**Nota van zienswijzen  
Bestemmingsplan 'Veldhoven-Noord, herziening  
Meerstraat-Hertgang'**

Gemeente Veldhoven  
24 juli 2017

Rapport: Lijst van model eigenschappen  
Model: eerste model [ model 20-07-2016 n.a.v. zienswijze]

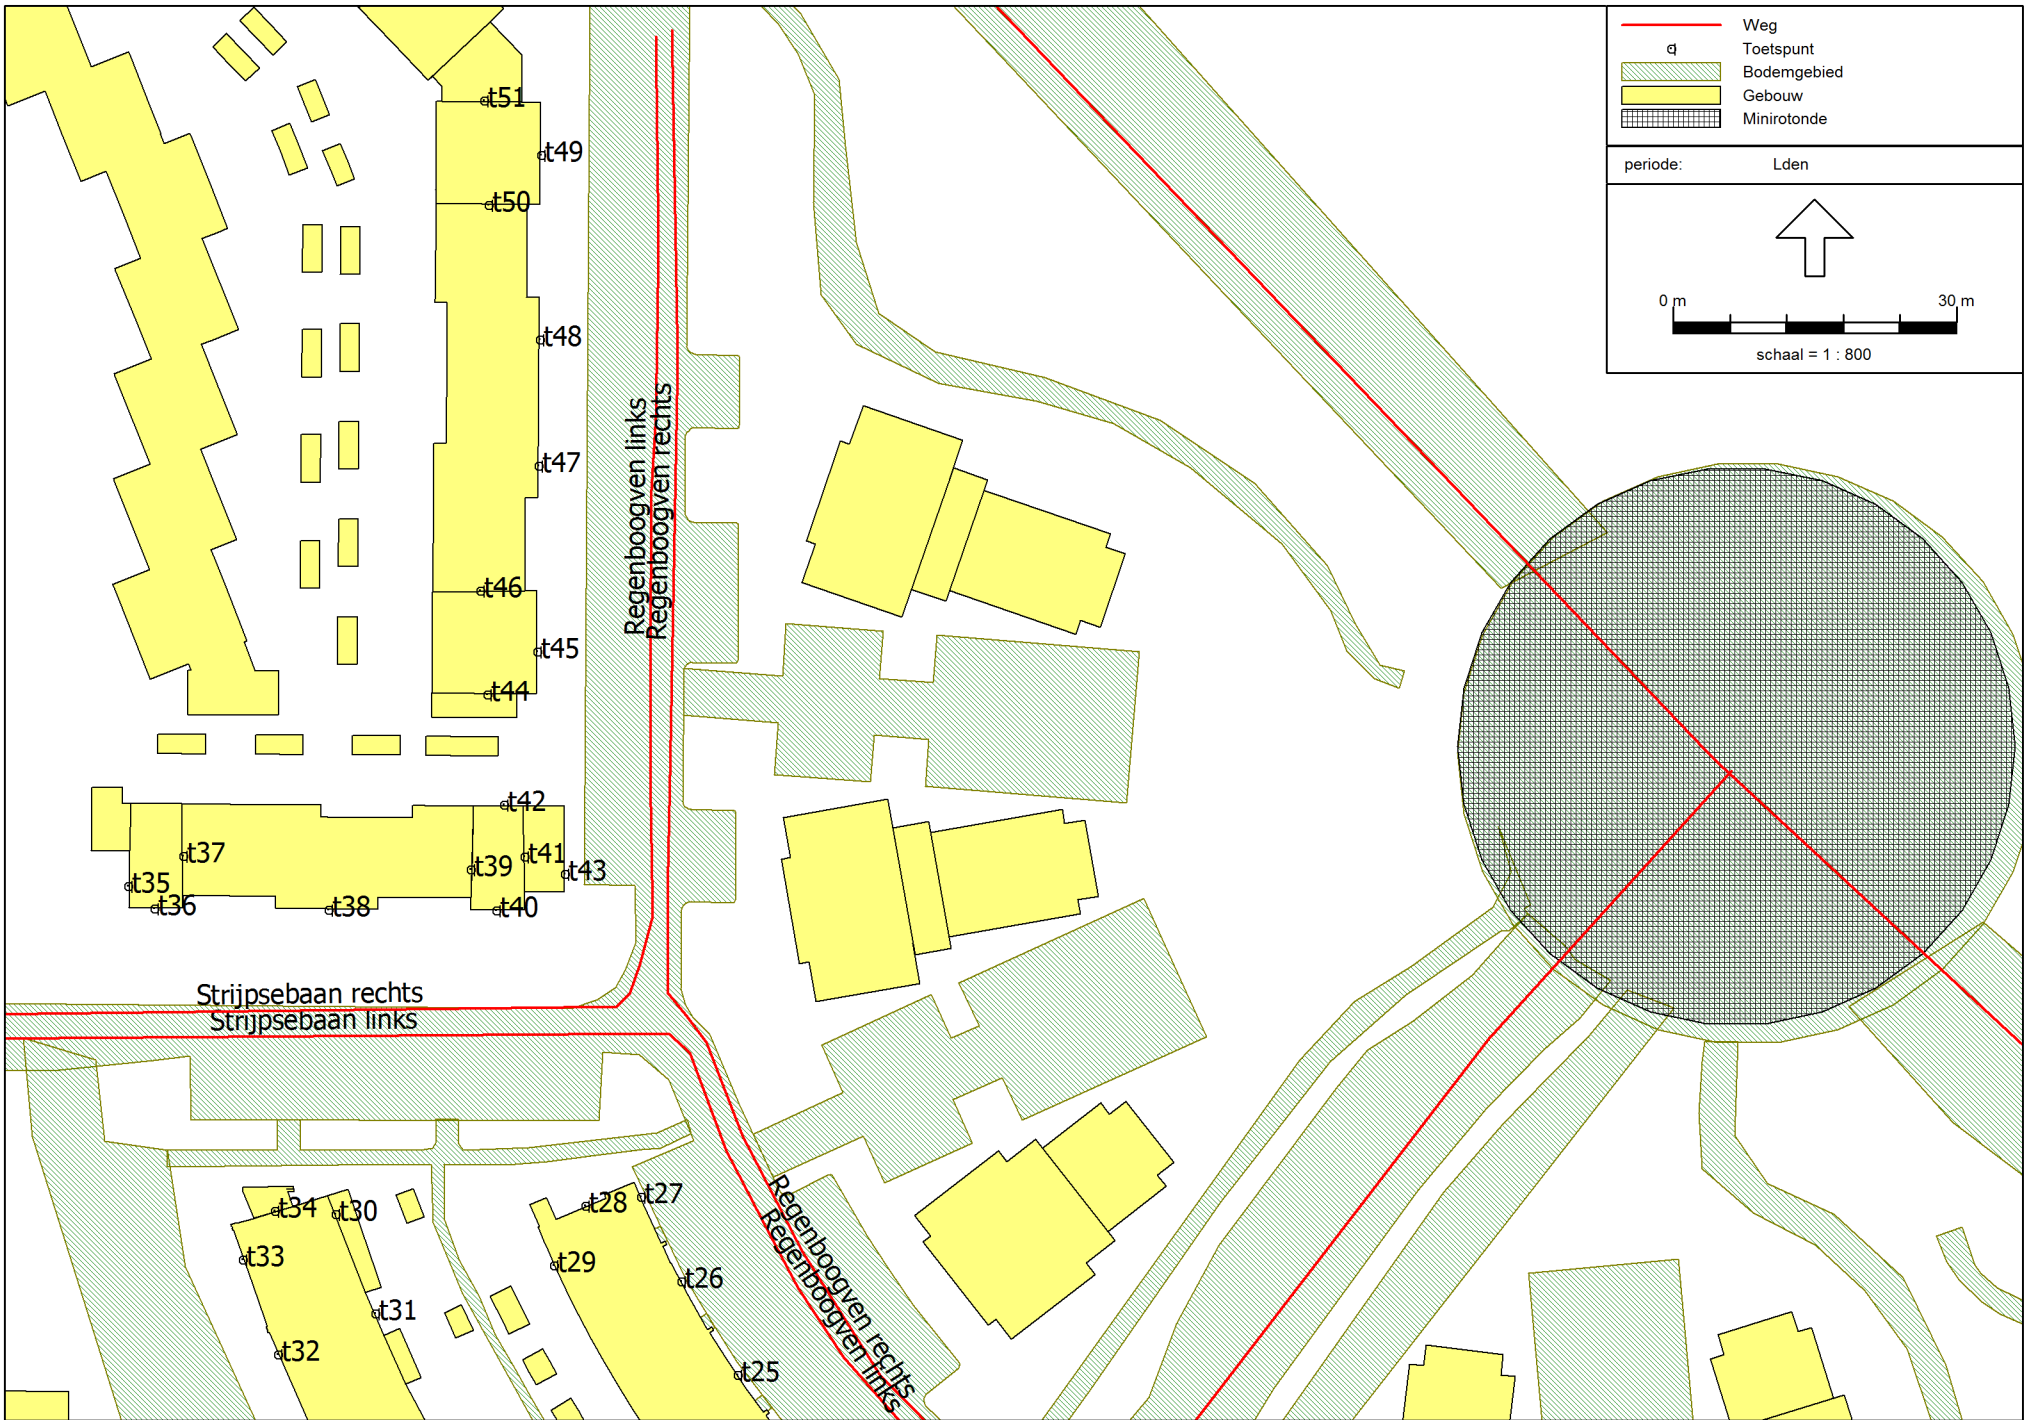
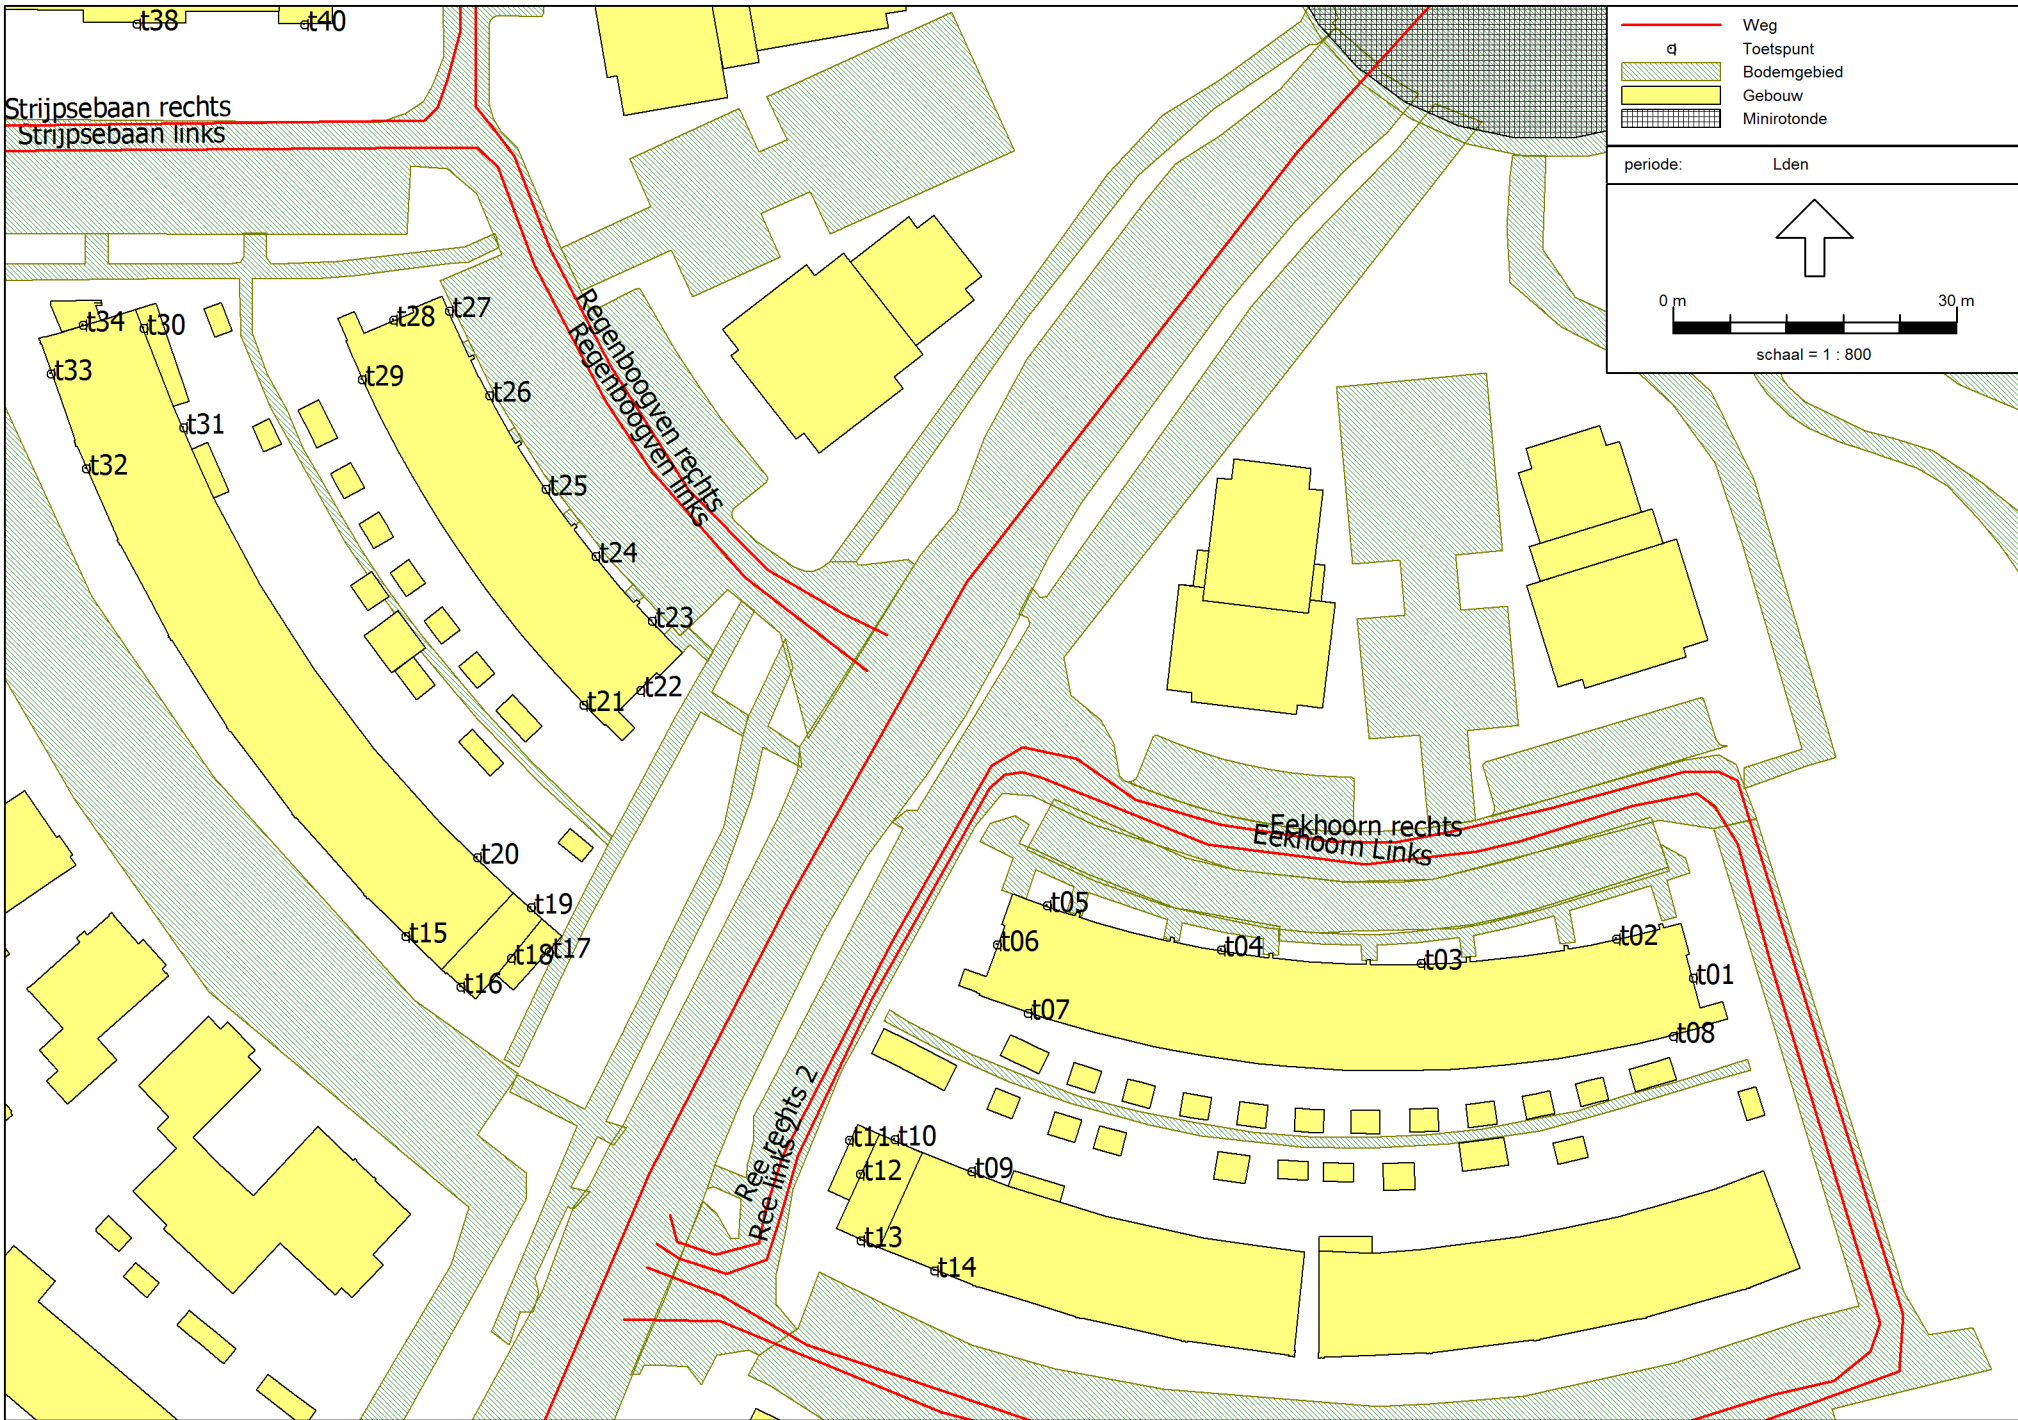
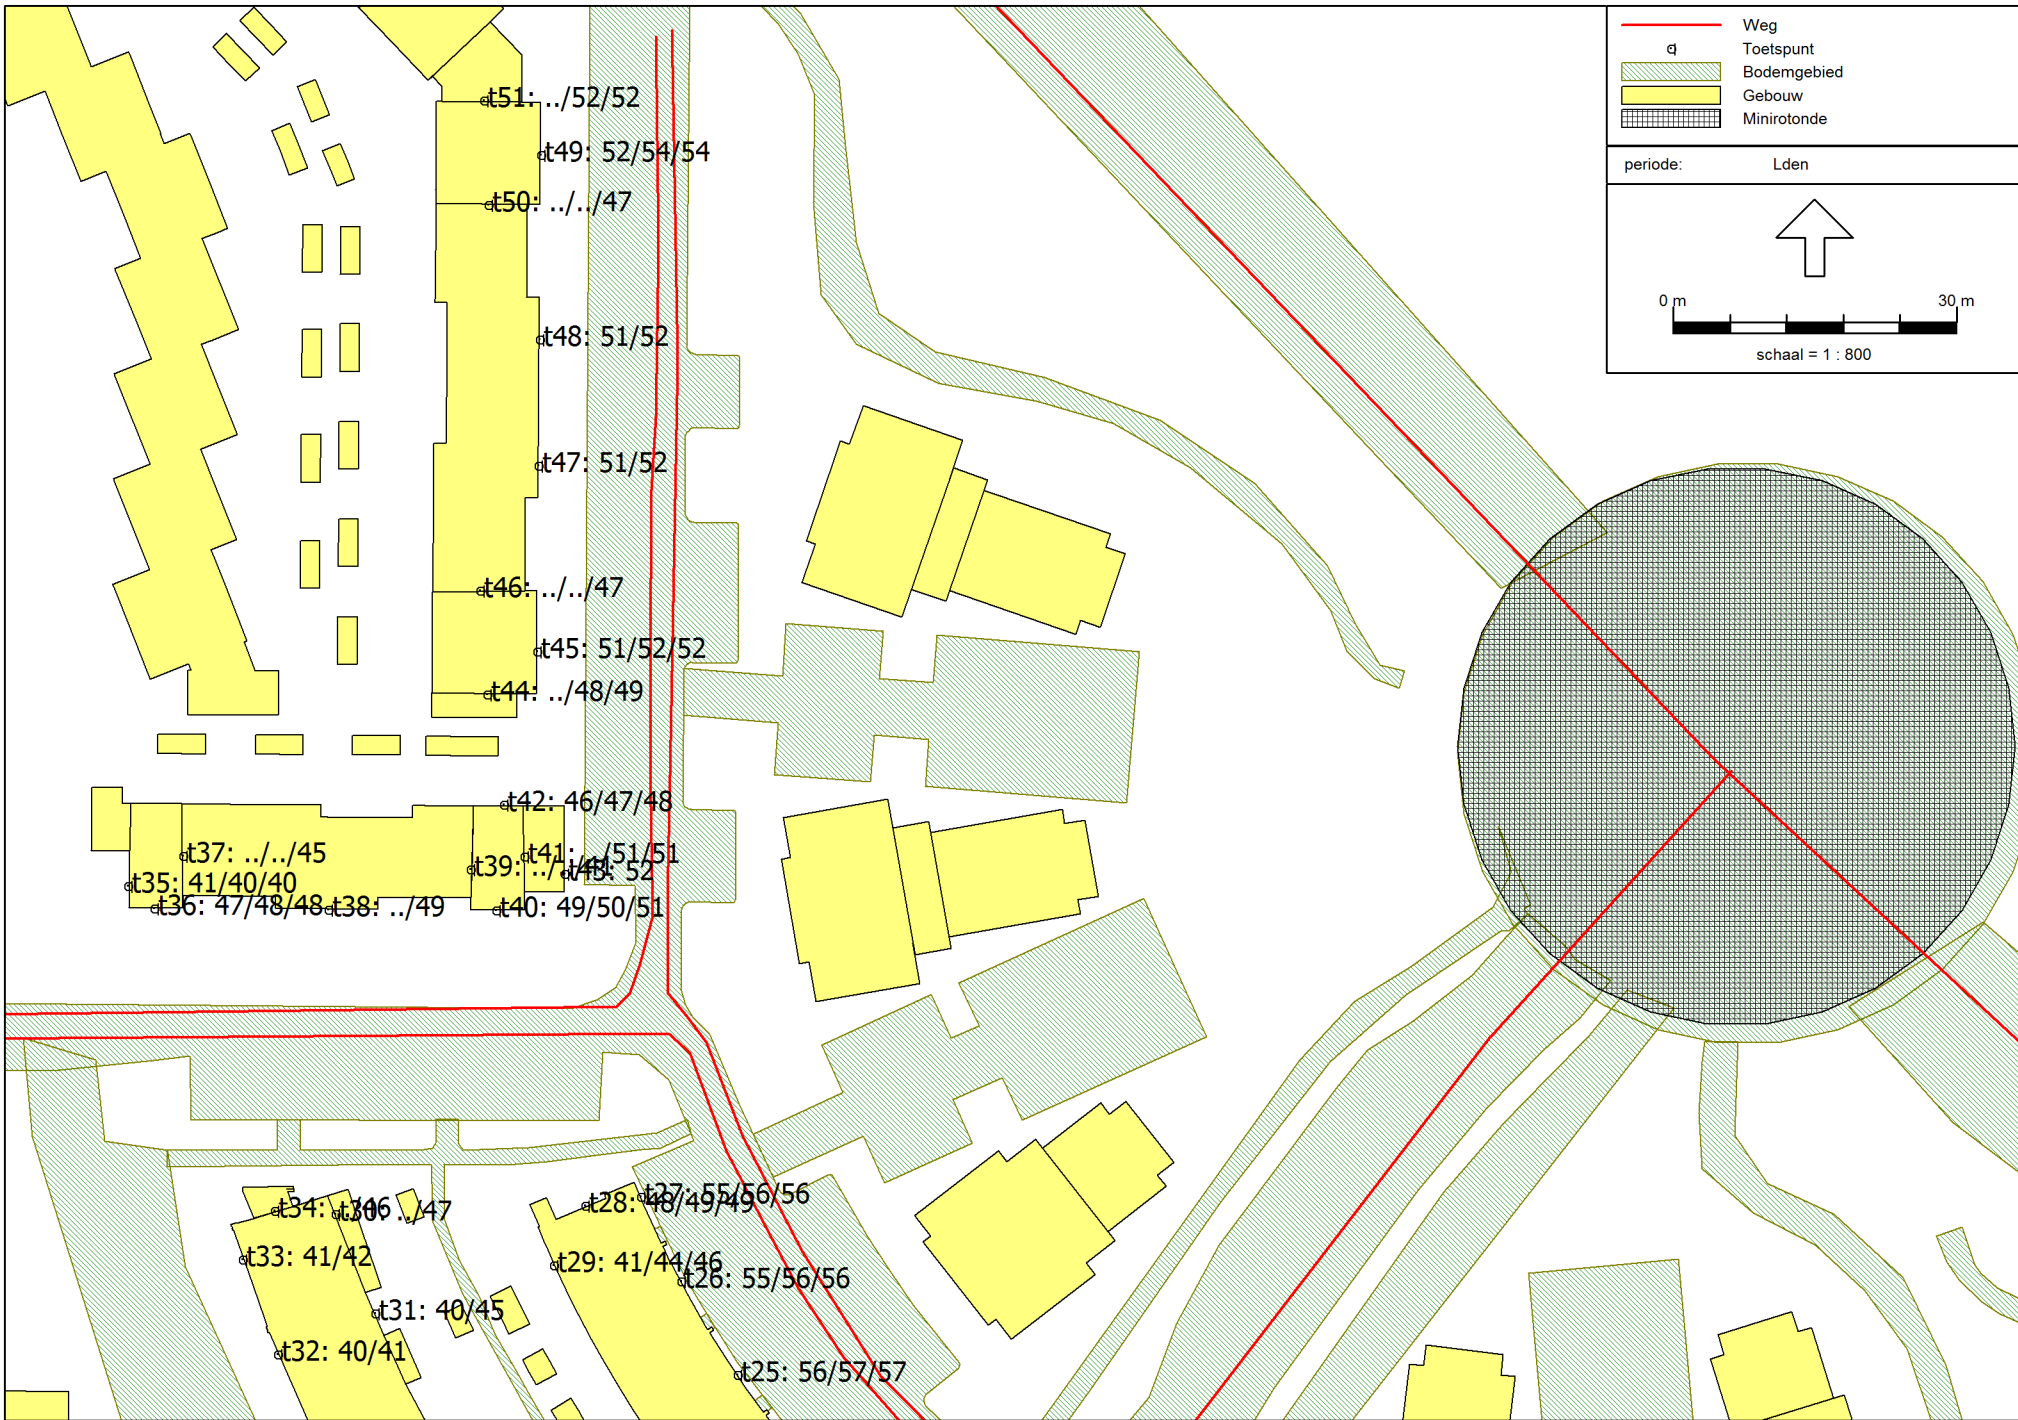
- b. Geluidshinder c.q. geluidsoverlast: De toename/verdubbeling van het aantal wooneenheden heeft ook een verdubbeling van het aantal bewoners tot gevolg. Dit levert via de balkons/terrassen geluidsoverlast op en de verkeersdruk door het Regenboogven neemt substantieel toe. Omdat gebouw 1 dicht bij de rij woningen aan het Regenboogven wordt gesitueerd ten opzichte van het eerder bouwplan, is sprake van weerkaatsing van het geluid. Het wegverkeerslawaai van de Meerhovendreef weerkaatst tegen de nieuwe gebouwen en zo mogelijk verder worden verstrekt door de trechtersvormige bouwwijze. Dit levert uiteindelijk geluidsoverlast op.

- b. Zie [het antwoord op de zienswijze van reclamant 1](#), paragraaf 2.1.2 onder a waarin staat gemotiveerd dat er sprake is van een verkeerskundig acceptabele en veilige situatie. Voor wat betreft de overlast vanwege de balkons wordt opgemerkt dat er sprake is van een woonomgeving en dat iedere woning recht heeft op een buitenruimte, de een heeft dat in de vorm van een balkon, de ander in de vorm van een tuin. Er is geen wet- en regelgeving waaruit blijkt dat je b.v. stemgeluid moet berekenen ten opzichte van andere woningen. Dit doe je ook bij tuinen niet. Mocht er sprake zijn van overlast omdat een individuele bewoner veel geluid produceert, kan er hiervan melding worden gemaakt en is er de APV op basis waarvan handhavend kan worden optreden.  
Voor wat betreft de weerkaatsing van geluid is een aanvullende geluidsberekening uitgevoerd door Tritium Advies. Deze is als bijlage bij deze Nota zienswijzen bijgevoegd. Uit de berekeningen blijkt dat de bebouwing ten opzichte van de huidige situatie (waarover nooit klachten over geluidsbelasting zijn binnengekomen) zelfs een verminderde geluidsbelasting tot gevolg heeft.
